改善箇所説明図

不具合の内容

改善の内容

スタッドボルト取付け位置（シート裏側）

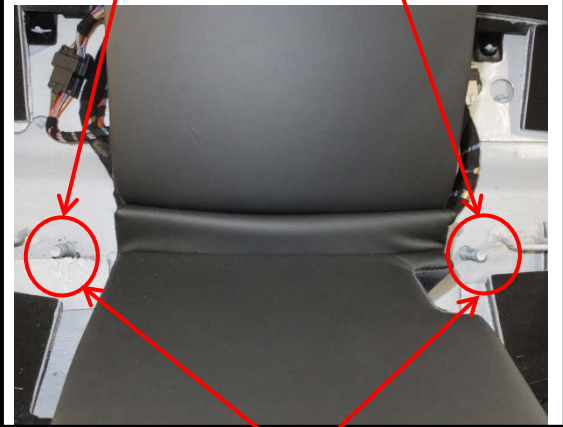
スタッドボルト（2カ所）

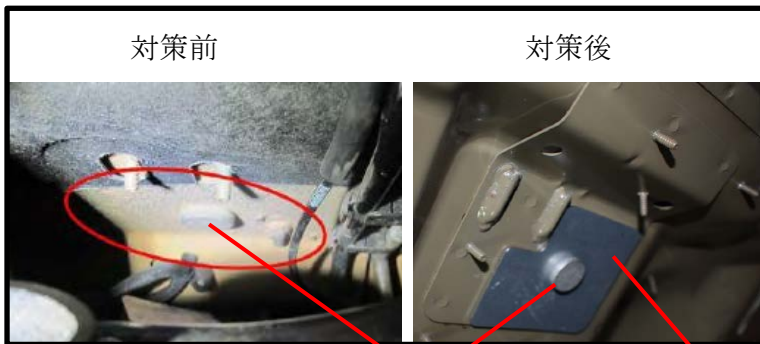
対策前

対策後

スタッドボルト頭部

補強板

後席中央シートベルトおよびバックルが取り付けられているボディーパネルの強度が不足しているため、後席左右のいずれか、もしくは両方の座席に乗員が着座している場合、車両衝突時に当該パネルが損傷し、後席中央座席の乗員を適切に拘束することができないおそれがある。

全車両、ボディーパネルを点検し、補強板が取り付けられていないものは補強板を取り付ける。
